Certificado - SEDUH/SUALIC/UEIV

1º CERTIFICADO RETIFICADOR
AO CERTIFICADO DE VIABILIDADE DE VIZINHANÇA (CVV) Nº 01/2023 (112800930)

Este Certificado Retificador deve-se à publicação do 1º Termo Aditivo (138361393) ao Termo de Compromisso nº 01/2023 (112746350), o qual altera os prazos para elaboração dos projetos e para execução das obras das medidas mitigadoras dos impactos causados pelo empreendimento denominado **Lotus Tower, localizado no Setor de Autarquias Norte (SAUN) quadra 5, lote A (RA-I), Brasília - Distrito Federal.**

Figura 8 - Delimitação da área de intervenção da Medida Mitigadora 3 sobreposta ao projeto SIV 028/17.

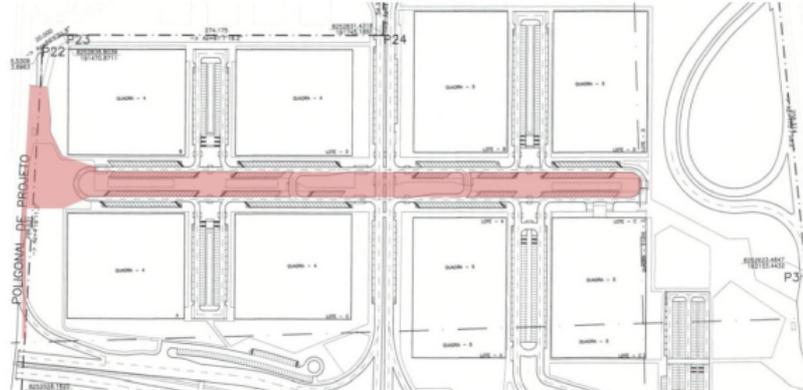
Serão feitas adequações para manter as duas faixas de rolamento nas pistas existentes na via central de circulação interna do setor, compatibilizadas com as demais intervenções viárias propostas no cenário de mitigação apresentado neste EIV, nas áreas indicadas na figura abaixo. A medida contempla a calçada de acesso ao Setor Bancário Norte, adjacente ao eixo L e também a área que conecta essa área central do setor com a L2 Norte.

O projeto poderá sugerir, no trecho de intervenção, alterações nas vagas para veículos propostas no SIV 028/17.

Figura 15 - Área de interferência de todas as medidas propostas no EIV Lótus Tower.

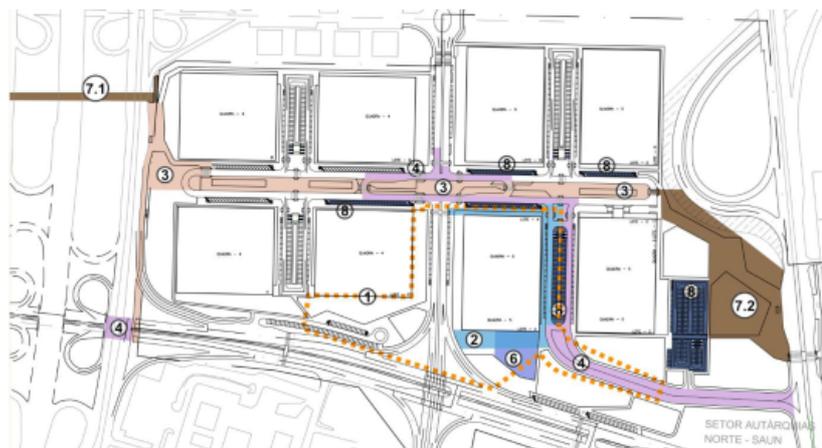
A figura 15 apresenta as áreas de interferência das medidas de mitigação e de compensação propostas. A área de intervenção da Medida 5 - Recuperação de pavimento, será definida após encerramento das obras da edificação, por meio de laudo de avaliação do pavimento. Considerando que se trata de intervenções inter-relacionadas, os projetos poderão ser elaborados unificando várias medidas, de forma a garantir a compatibilidade entre eles e a continuidade dos elementos projetados entre uma área e outra.
